HL136T & HL136T.3

Ball condensate traps are now transparent by default.

The revised HL136T and HL136T.3 models replace their respective predecessors and feature two significant technical improvements.

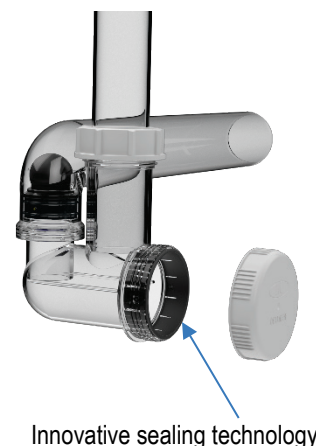
Transparent design:

Both new models are manufactured in a transparent design as standard. This allows for easy visual inspection of the water barrier and simplifies maintenance.

Improved cleaning cap

The cleaning cap has been optimised, and a factory-made seal on the transparent body ensures reliable and permanent watertightness when the cap is screwed on. The separate cleaning drawer to ensure watertightness is no longer necessary, which is why it has been omitted from the new models.

HL136T Kugel-Kondensatsiphon DN40 transparent

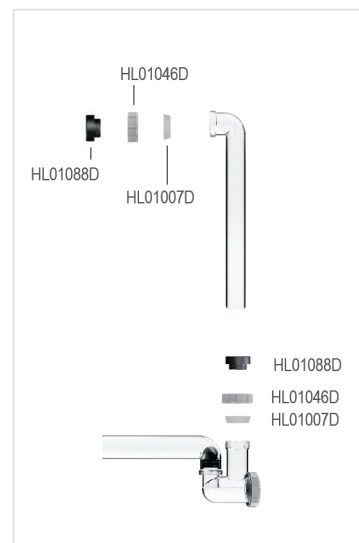
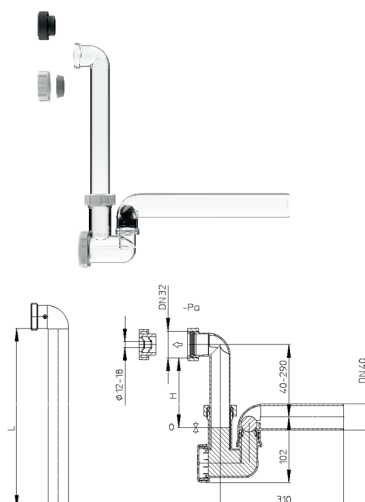
- **HL136T** replaces HL136N and HL136NT
- **HL136T.3** replaces HL136.3
